CONCEPTO TÉCNICO DE REVISIÓN DE ESTUDIO PARTICULAR DE AMENAZA Y RIESGO POR FENÓMENOS DE REMOCIÓN EN MASA EN FASE I	Código:	GPR-FT-08
		Versión:	03
		Código Documental:

1.1 CONCEPTO TÉCNICO No. CT:	5545
1.2 ÁREA:	TÉCNICA Y DE GESTIÓN
1.3 COORDINACIÓN:	INVESTIGACIÓN Y DESARROLLO
1.4 REFERENCIA CRUZADA RADICADO FOPAE:	2009ER5943
1.5 RESPUESTA OFICIAL No.	RO-36593

2.1 SOLICITANTE:	ALFONSO URIBE S. Y CIA S.A.
2.2 PROYECTO:	KATAMANÁ
2.3 LOCALIDAD:	19. CIUDAD BOLÍVAR
2.4 UPZ:	67. LUCERO
2.5 BARRIO O SECTOR CATASTRAL:	LA ALAMEDA
2.6 DIRECCIÓN:	CARRERA 17 No. 70-31 SUR
2.7 CHIP:	AAA0023NJKC
2.8 ÁREA (Ha):	2.3
2.9 FECHA DE VISITA:	Mayo 11 de 2009
2.10 EJECUTOR DEL ESTUDIO:	ALFONSO URIBE S. Y CIA S.A.

CT-5545 Proyecto Katamaná

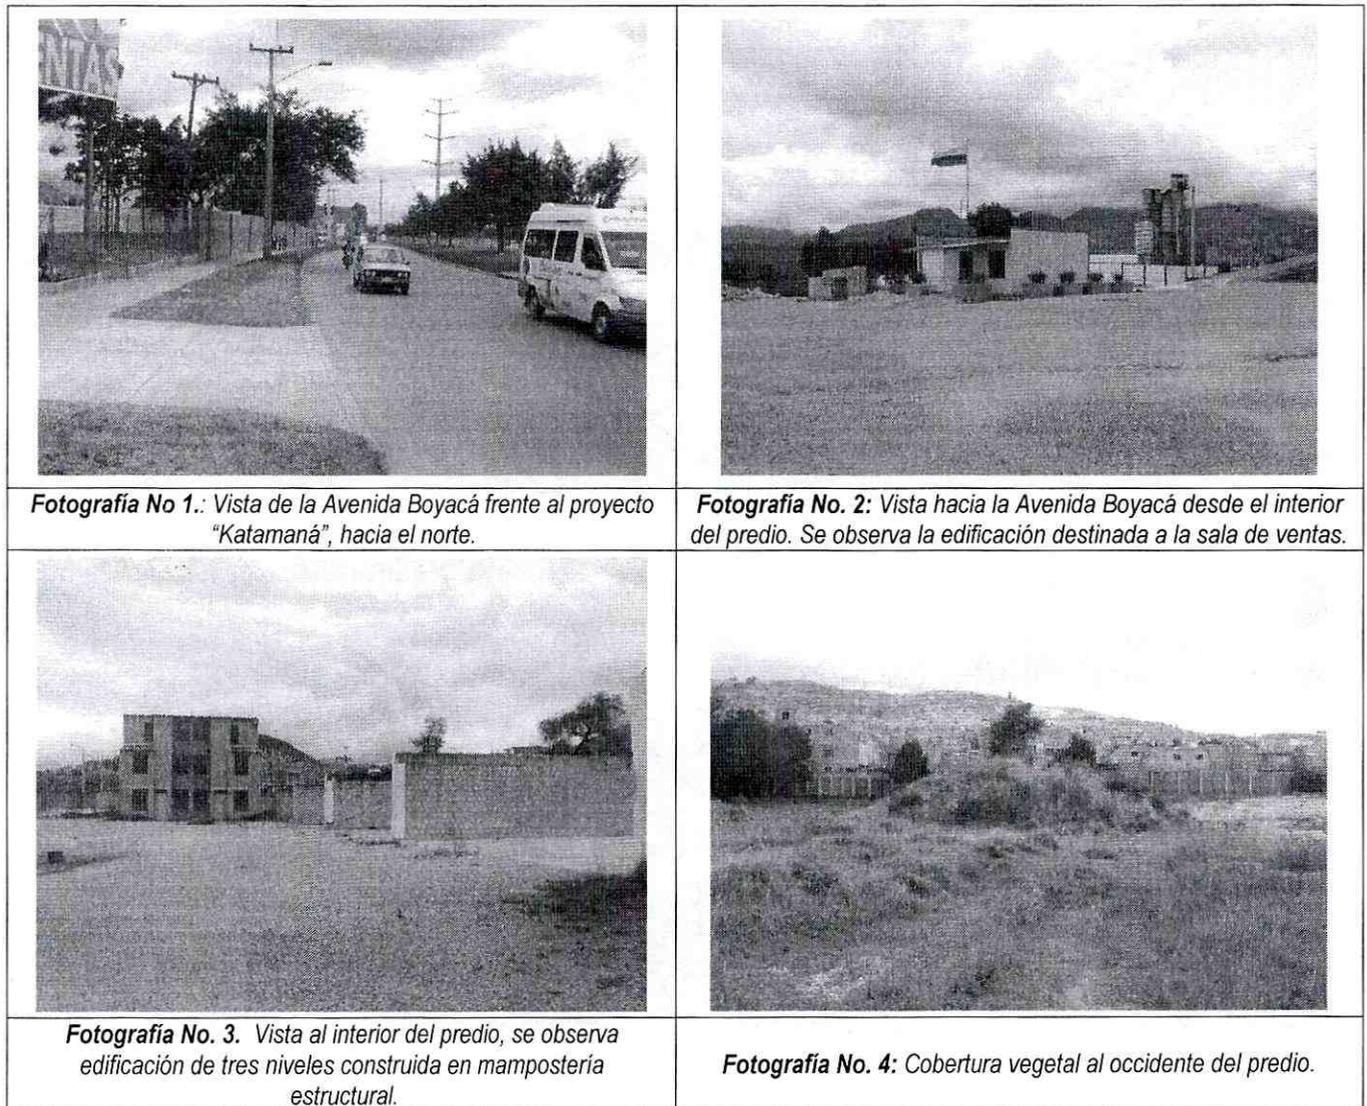
- El proyecto Katamaná se encuentra sobre el costado occidental de la Avenida Boyacá frente a la zona de gravilleras, en la localidad de Ciudad Bolívar (Fotografía No. 1). Esta zona se encuentra en proceso de consolidación con casas de hasta 3 niveles construidas en su mayoría en mampostería estructural simple pertenecientes en su mayoría a desarrollos de origen informal. Las vías adyacentes se encuentran pavimentadas y la zona cuenta con servicios públicos de acueducto, alcantarillado, energía eléctrica y teléfono.

- Como se mencionó, el predio objeto del presente concepto se encuentra frente a la zona de gravilleras donde se han presentado fenómenos de inestabilidad geotécnica y eventos de inundación por desbordamiento del río Tunjuelo. Al Sur del predio se encuentra la quebrada Zanjón de la Estrella que frente al predio, sobre la Avenida Boyacá se denomina quebrada La Trompeta (Figura No. 2).

- Actualmente en el predio existen tres edificaciones: una destinada a la sala de ventas y apartamento modelo y una casa de tres niveles no habitada, las dos edificaciones están construidas en mampostería estructural. Otra edificación corresponde a la zona de campamento de obra, construida en materiales prefabricados (Fotografías 2 y 3). La mayor parte del lote tiene cobertura de placas de concreto y algunas porciones al occidente del lote tienen cobertura vegetal (Fotografía No. 4). También se observa la presencia de montículos de material heterogéneo (Fotografía No. 5).

- El predio presenta una topografía plana al parecer producto de una adecuación con rellenos antrópicos cuyo origen, espesor y forma de disposición se desconoce. Al momento de la visita, no se observaron dentro del predio evidencias de procesos de remoción en masa activos o potenciales, que involucren

el área donde se busca desarrollar el proyecto. Al noroccidente del predio se observa un talud de aproximadamente 1m de altura, en el que se observa presencia de erosión hídrica (Fotografía No. 6).

- Guardando las proporciones de escala, se considera que la zona de gravilleras podría ejercer influencia en las condiciones de estabilidad geotécnica tanto de la infraestructura como las edificaciones del proyecto Katamaná.
